ГОСТ
20128—74ШТЫРИ ОТКИДНЫЕ ДЛЯ МОДЕЛЬНЫХ ПЛИТ
Конструкция и размеры
Thru-over pins for pattern plates. Design and dimensionsВзамен
МН 1329—60

Наименование № 1 ГОСТ 20128—74 Штыри откидные для модельных плит. Конструкция и размеры

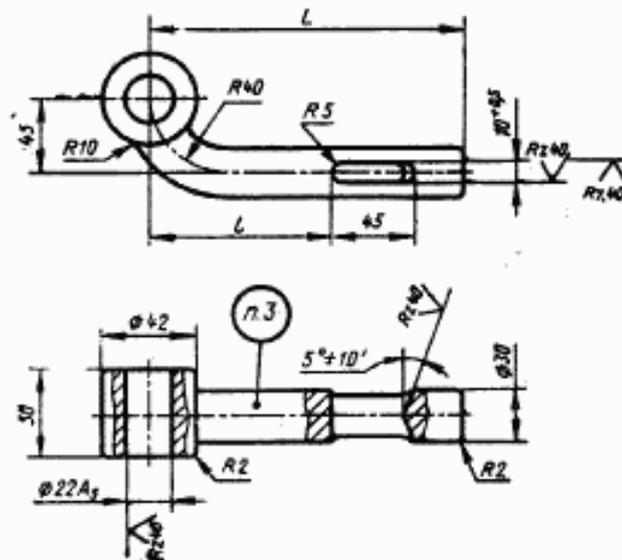
Пункт 1. Чертеж. Заменить обозначение: A_8 на $H12$;
вид спереди. Заменить размер: $10^{+0,5}$ на $12^{+0,5}$
